Deckblatt Nr. 5

zum Bebauungsplan

„SO Golfplatz Penning“

Ausgefertigte Satzungsfassung vom
28.09.2023

DECKBLATT NR. 5
zum Bebauungsplan "Golfplatz Penning"
in der Fassung vom 28.09.2023

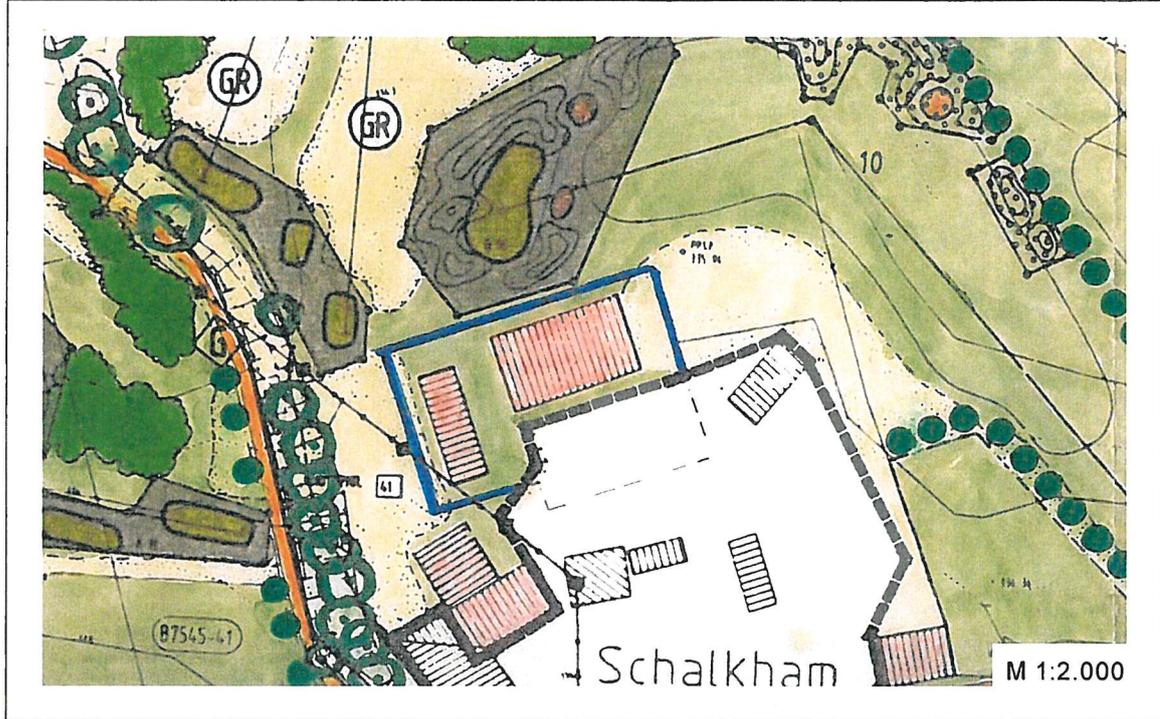
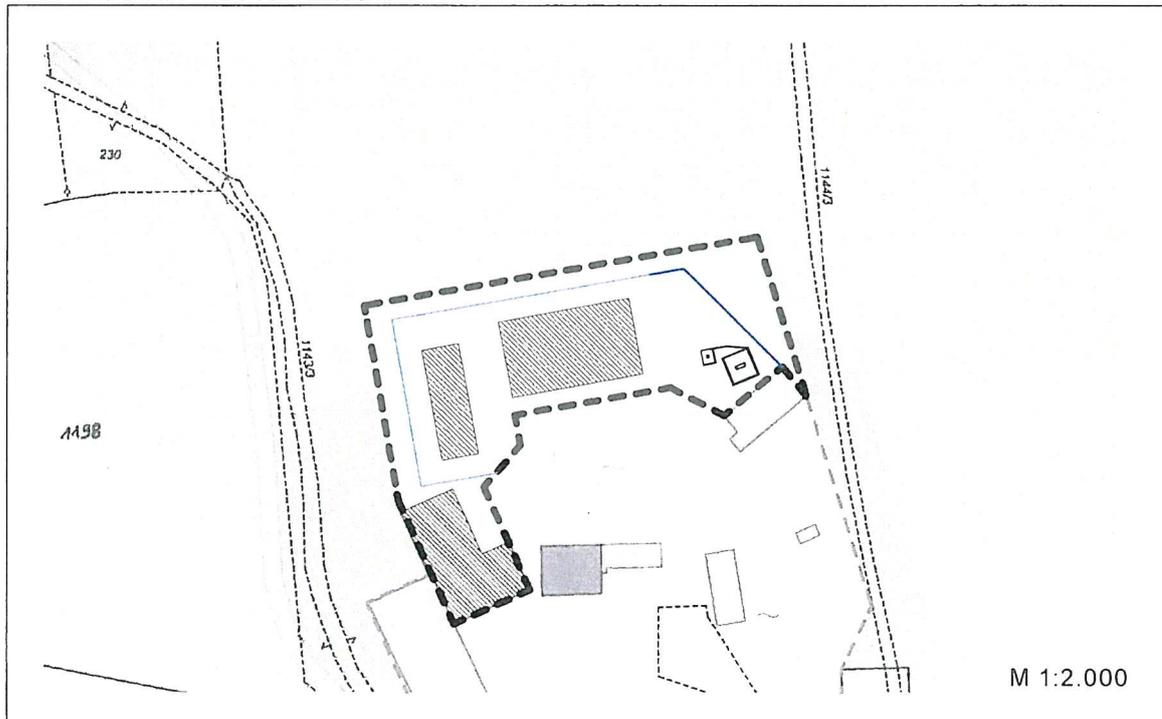
RECHTSKRÄFTIGER BEBAUUNGSPLAN

BEBAUUNGSPLAN ÄNDERUNG

- die geringfügige Erweiterung der Baugrenzen auf den geplanten Standort der Eigenverbrauchstankstelle als baurechtliche Zulässigkeitsvoraussetzung für die Errichtung der Anlage,
- die Ergänzung des Kapitels 2.3.1 "Verkehrsflächen" um die Position 2.3.1.6 "Abfüll- und Waschflächen",
- die Ergänzung des Kapitels 2.4 "Ver- und Entsorgung" um die Position 2.4.5 "Kraft- und Betriebsstoffe für Fahrzeuge und Geräte", sowie
- die Änderung der Position 2.4.4 mit einer zusätzlichen Festlegung zum Umgang mit Abwasser aus Abscheideanlagen beantragt.
